Дата: 30 января 2008 Предмет: Новые щипцы для установки хомутов пыльников ШРУСов

№. 2008-10

Год	Модель	Номер модели	Серийный номер
2003-2008	Outlander и Renegade	Все	Все

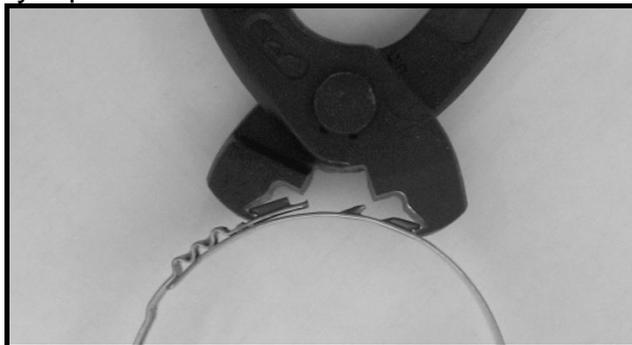
Пыльники передних ШРУСов теперь выполняются из более прочного материала (ТРЕ), из-за которого установка хомутов на пыльник стала сложнее.

Существует два комплекта пыльников передних ШРУСов:

Артикул	Описание
705 400 511	Комплект пыльников колес
705 400 512	Комплект пыльников дифференциала

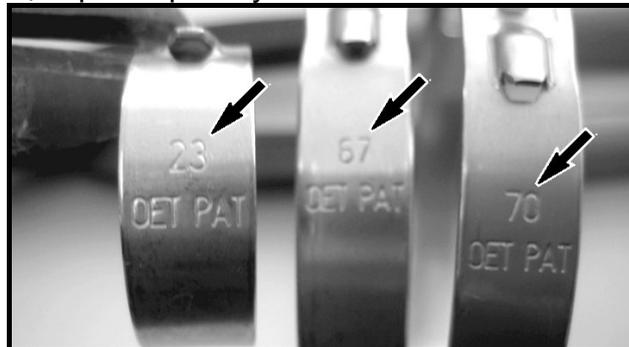
Так же теперь доступны для заказа сами хомуты, раньше их можно было заказать только в комплекте с пыльниками.

На хомуте выбиты цифры характеризующие размер хомута.

Артикул	Описание	Применение
293 650 192	Размер 23	К обоим комплектам пыльников
293 650 193	Размер 67	К комплекту пыльников -512
293 650 194	Размер 70	К комплекту пыльников -511
